ZÁVAZNÝ BULLETIN Z 50/39a, Z 50M/11a

Nahrazuje Závazné bulletiny Z 50/28 a Z 50/30

1. DATUM: 25. května 1997
2. TÝKÁ SE: Všech letounů Z 50LA, Z 50LS, Z 50LE, Z 50LX a Z 50M.
3. DŮVOD: Možnost porušení lan směrového řízení během provozu.
4. OPATŘENÍ:
 1. Kontrola kladek směrového řízení.
 2. Pravidelná kontrola lan směrového řízení.
 3. Změna v Návodu pro údržbu nařízená Z.B. Z 50/30 zůstává v platnosti.
5. OPATŘENÍ
PROVÉST: Opatření 1. před dalším letem.
Opatření 2. při každé 25 hodinové prohlídce.
6. PROVEDE A
NÁKLADY HRADÍ: Provozovatel.
7. POSTUP PRÁCE: Před dalším letem zkontrolujte, zda jsou na letounu namontovány správné kladky pro vedení lan směrového řízení. Tabulka uvádí přípustné kombinace kladky a lana pro daný model letounu.

Obr.: Seřízení pružinového mechanismu

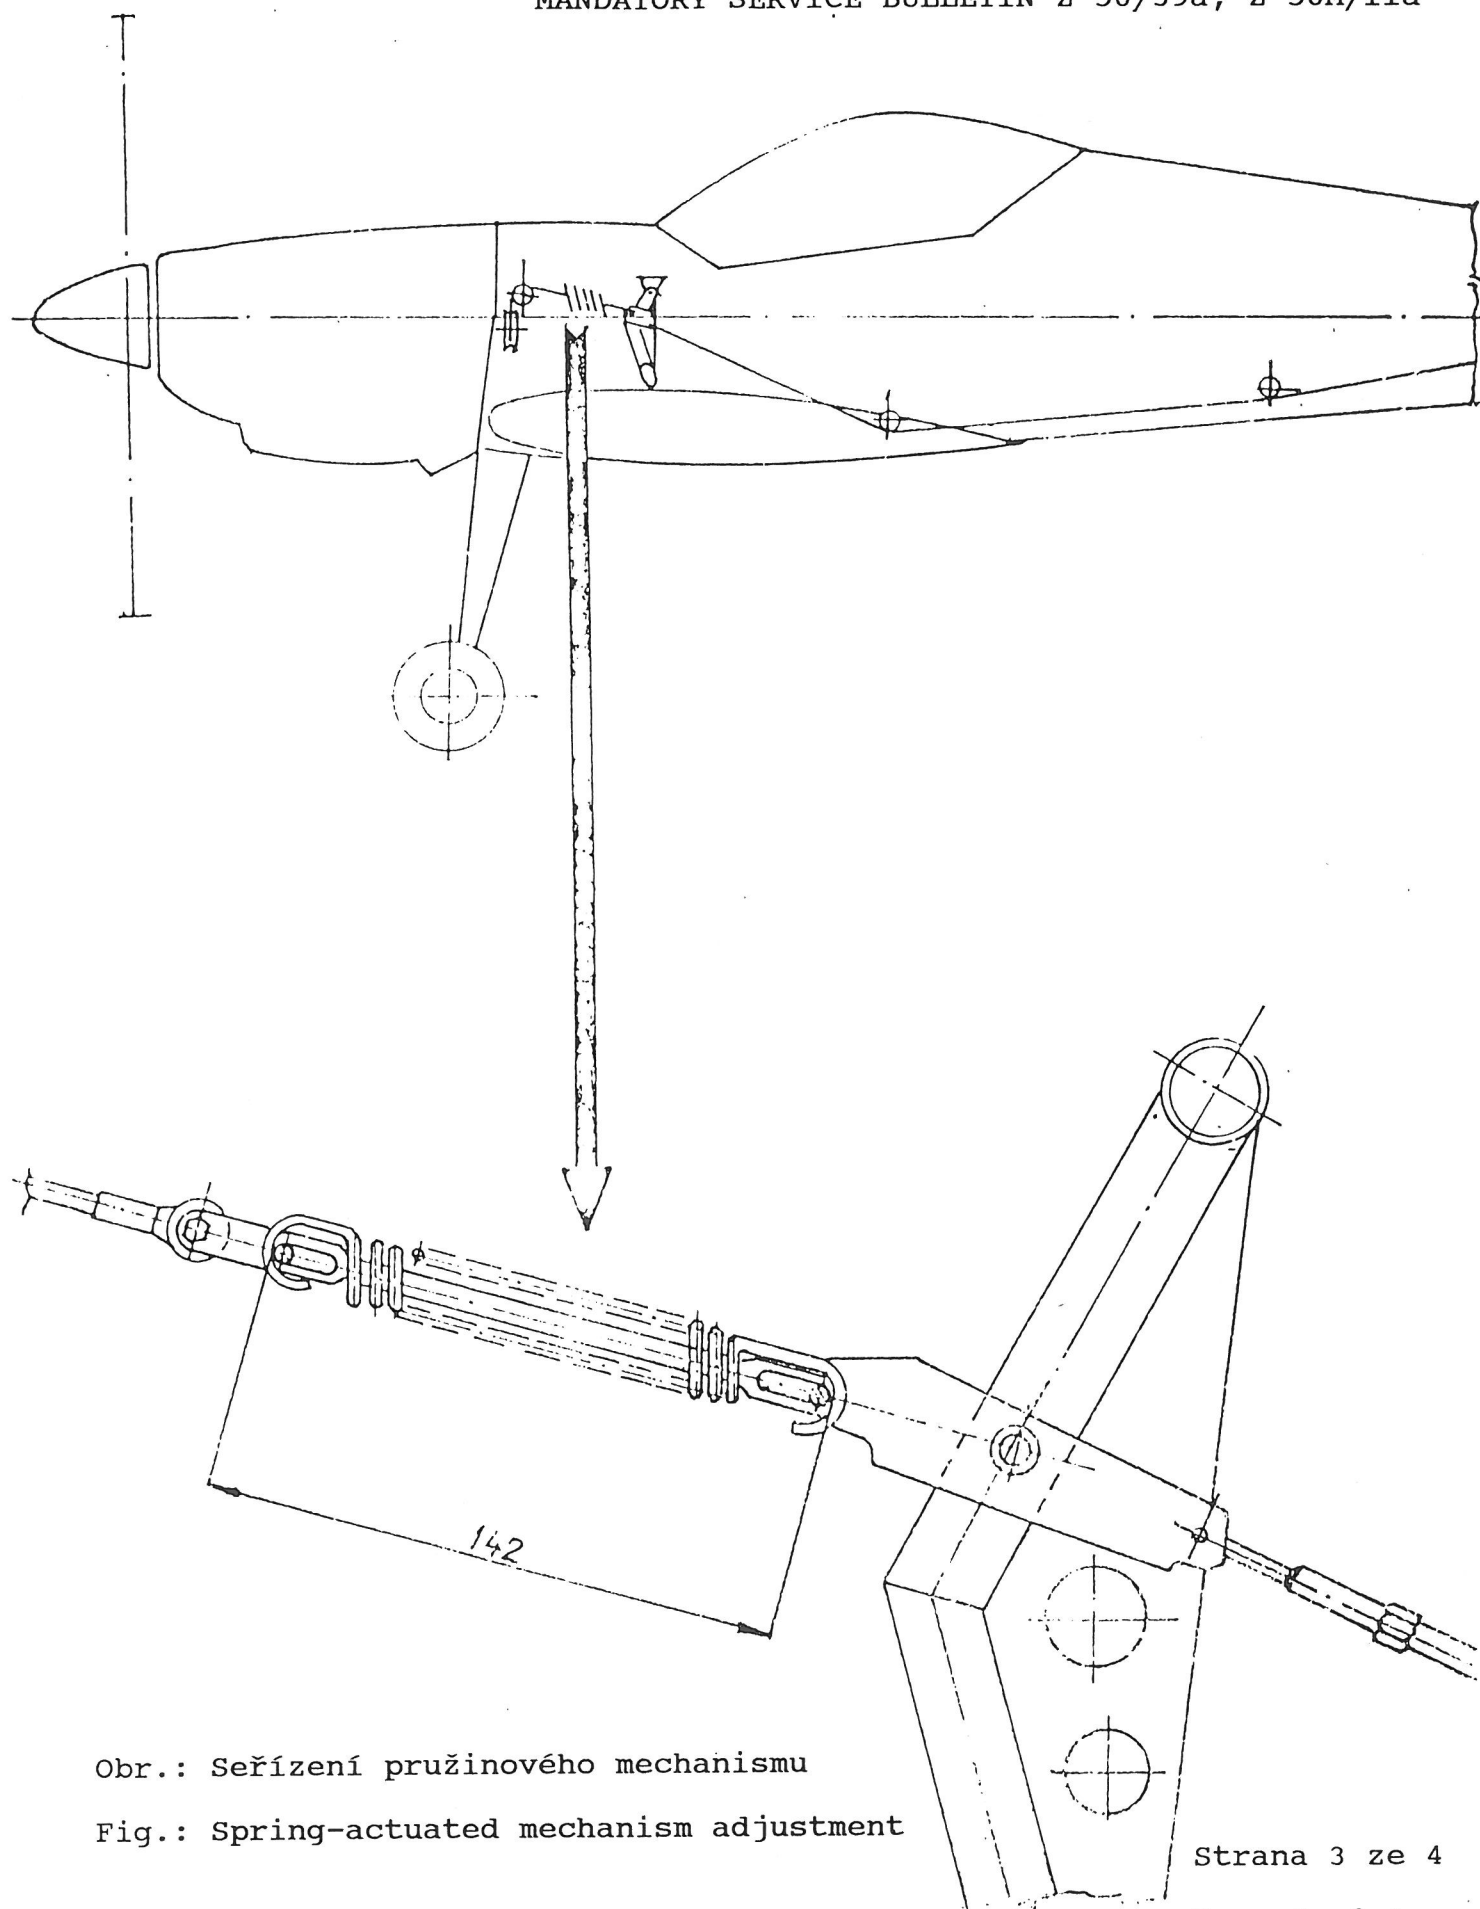
Napnutí lan po montáži se provádí napínáním napínáků, kontroluje se na pružině lan v přední části trupu. Při správném seřízení je pružina natažena na délku 142 mm, měřeno mezi oky (viz obrázek). Nastavení se kontroluje dynamometrem - předpětí 440 ± 50 N.
